RESOLUCION GERENCIAL GENERAL REGIONAL

N° 032-2025-GRA/GGR

Huaraz, 22 de enero de 2025

IMAGEN 05

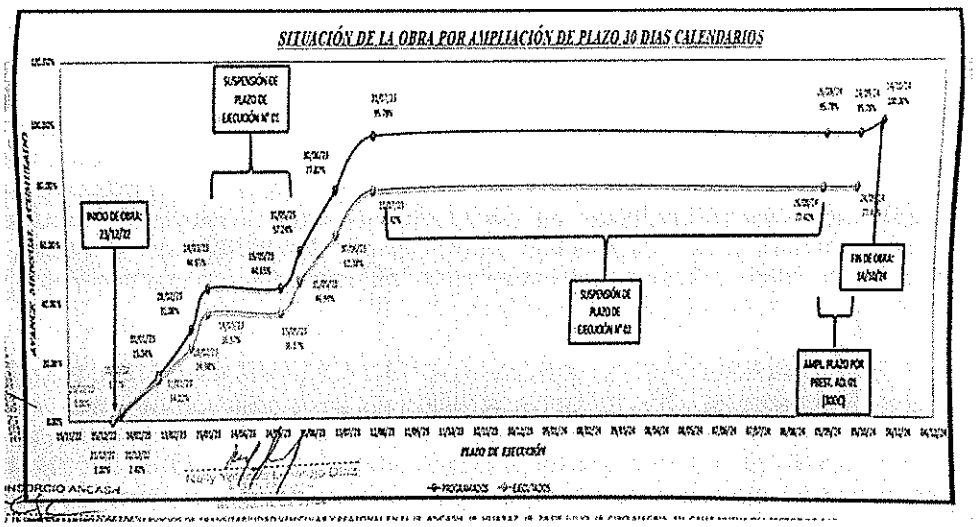
Que, se debe indicar que, las partidas tanto del Adicional de Obra N° 01 como las del Adicional Vinculante N° 01, son las necesarias antes de ejecutar las partidas de pavimento en las calles a las que pertenecen cada meta, estas pertenecientes a la Ruta Crítica, el plazo del Adicional Vinculante comprende 05 días calendarios que equiparan los días pertenecientes al Deductivo Vinculante N° 01, y los 30 días calendarios restantes, serán contabilizados para la ampliación de plazo correspondiente, en el caso del Adicional de Obra N° 01, los 30 días calendarios serán contabilizados en su totalidad para la ampliación de plazo correspondiente. Así entonces, la duración neta por ambos adicionales, será de 30 días calendarios, se puede explicar lo anteriormente indicado a través de la imagen siguiente:

Que, el cálculo del Plazo de la Prestación Adicional de Obra N° 01, se realizó en el mismo documento, el cual es de 30 Días Calendarios, los cuales, como se indicó anteriormente, generarían un desfase en el plazo de ejecución contractual como puede verse en la IMAGEN 05.
Por ende, la Solicitud de Ampliación de Plazo es de 30 Días Calendarios.

ARTÍCULO PRIMERO: Declarar **PROCEDENTE** la solicitud de Ampliación de Plazo N° 01 por 30 días calendario, presentada por Consorcio Ancash en la obra denominada: "Mejoramiento de los Servicios de Transitabilidad Vehicular y peatonal en el Jirón Ancash, Jirón Huaraz, Jirón 28 de Julio, Jirón Ciro Alegría, Avenida Calle Nueva del sector de Capillapampa y Avenida los Libertadores, Avenida Los Incas del Sector de Huaricatac, Distrito de Amashca, Provincia de Carhuaz, Departamento de Ancash" con CUI N° 2445638, por reunir los requisitos previstos en los artículos 197° y 198° del Reglamento de la Ley de Contrataciones del Estado, sin reconocimiento de mayores gastos generales.
